## Summarie der Hardware Bugfixes für Nachbauten der Platinenversion V1

Die Platinenversion V1 enthielt leider einige Fehler, welche aber manuell korrigiert werden können. Die V1 ist an der Angabe der Webadresse von Opencharge mit der Endung VU zu erkennen, welche auf der Rückseite unten links zu lesen ist.

### Kurzschlüsse

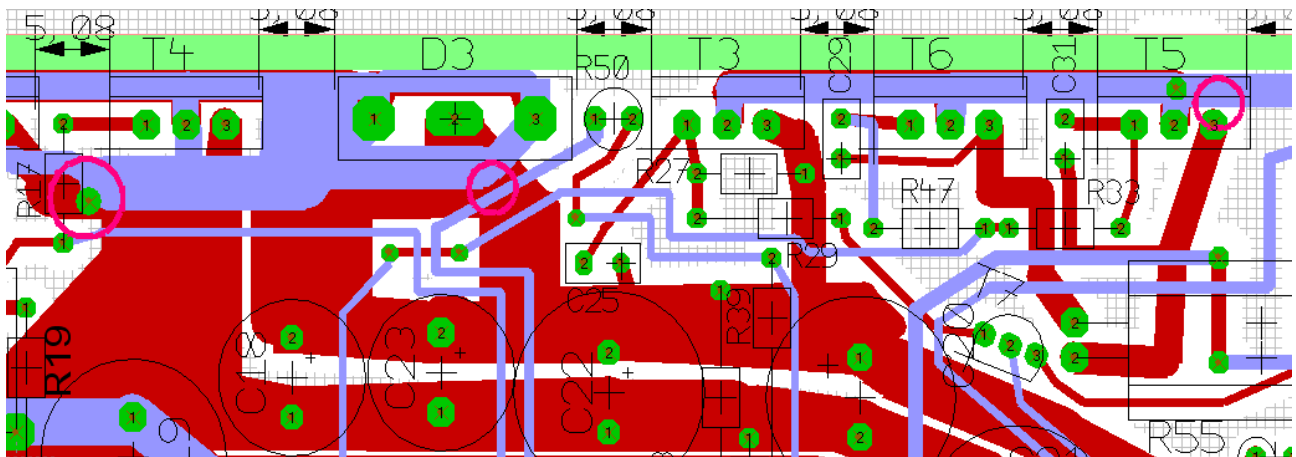
Kurzschlüsse auf der Platine an folgenden 3 Punkten sind möglich:

Die Bohrung ganz links dient bei Bedarf zur Befestigung des LCD Displays und wurde leider als Durchkontaktierung ausgeführt. Am sichersten ist es, die Bohrung mit einem 2,5mm Bohrer zu durchbohren.

## Leiterbahn patchen, Masse für LCD

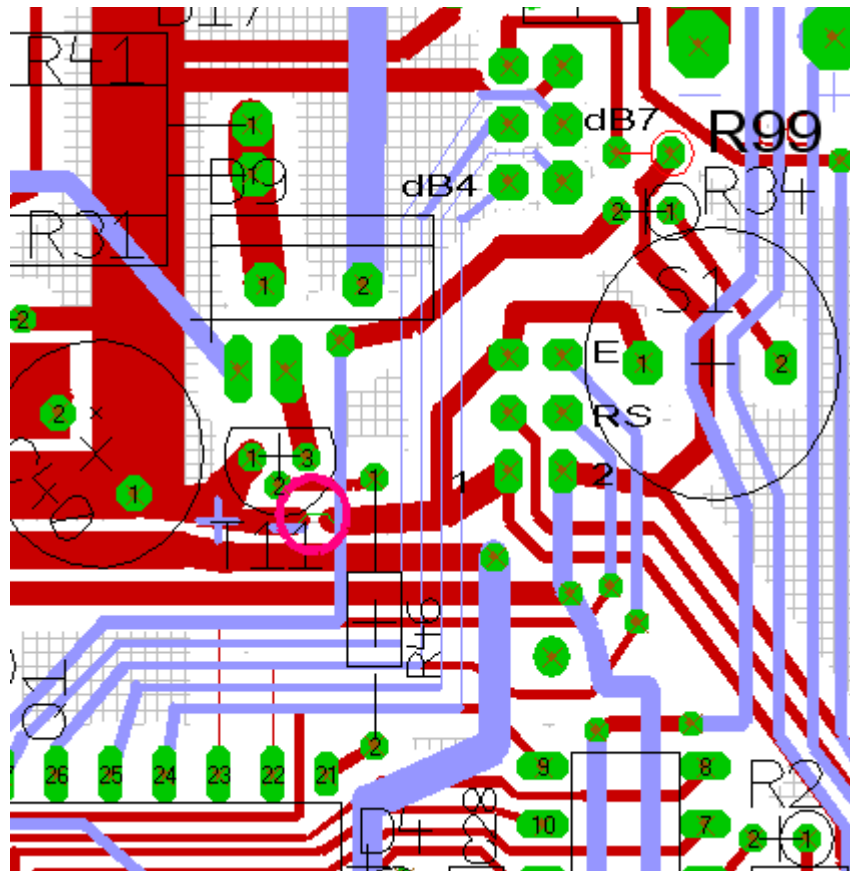
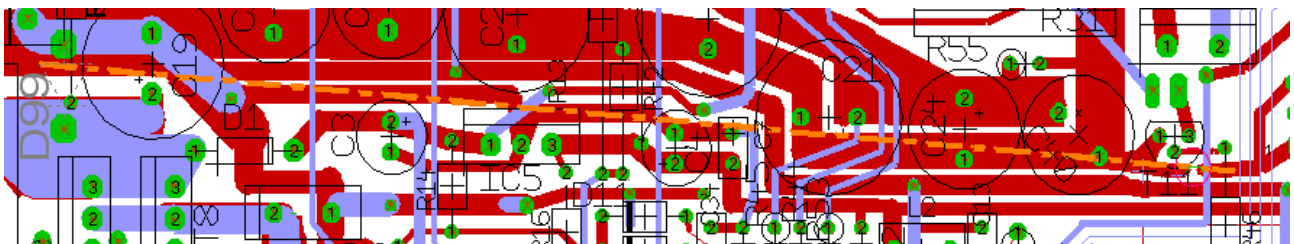
Das LCD Display darf nicht wie vorgesehen an die dicke Massebahn angeschlossen werden

sondern benötigt eine separate Masseführung, da sonst massive Darstellungsfehler im Display erscheinen.

Die Leiterbahn an der eingekreisten Stelle muss durchtrennt werden und eine Patchung vom Massesternpunkt zur Displaymasse angebracht werden

## Leiterbahnen patchen, Steuerung Stepdownwandler

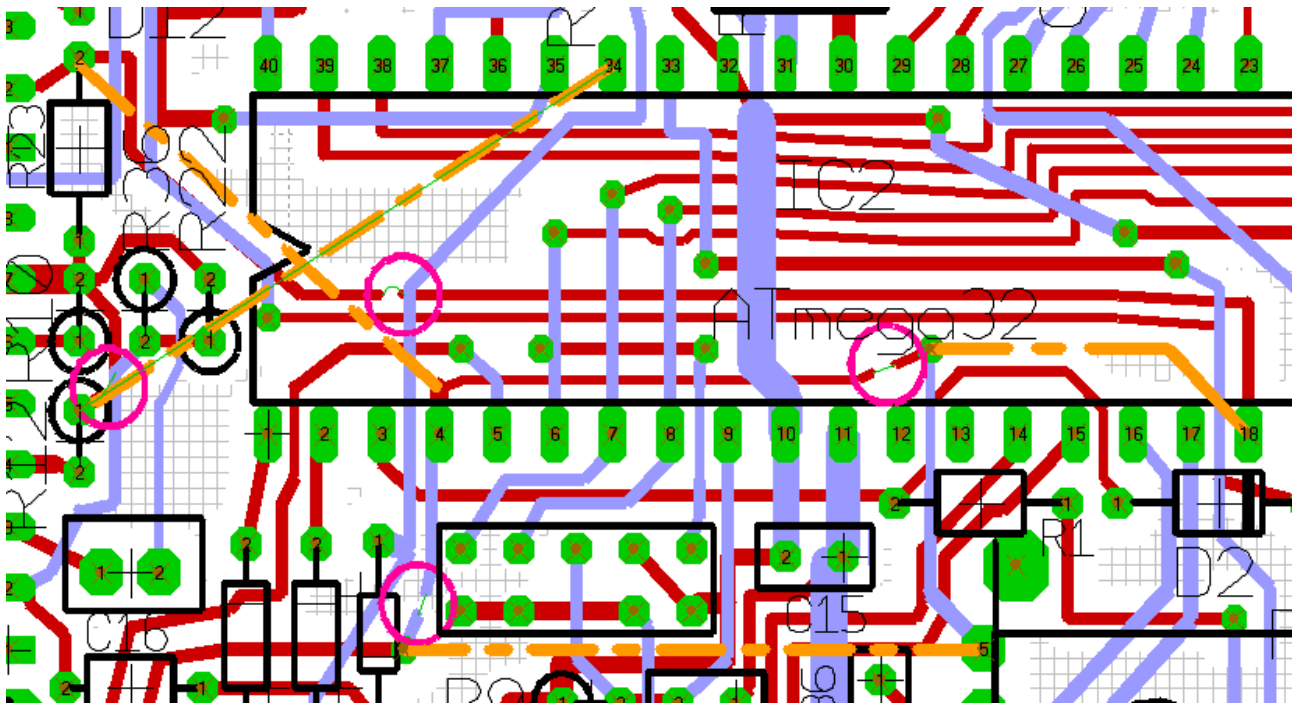
Die Leiterbahnen an den 4 eingekreisten Stellen durchtrennen und die 4 Patchungen anbringen.
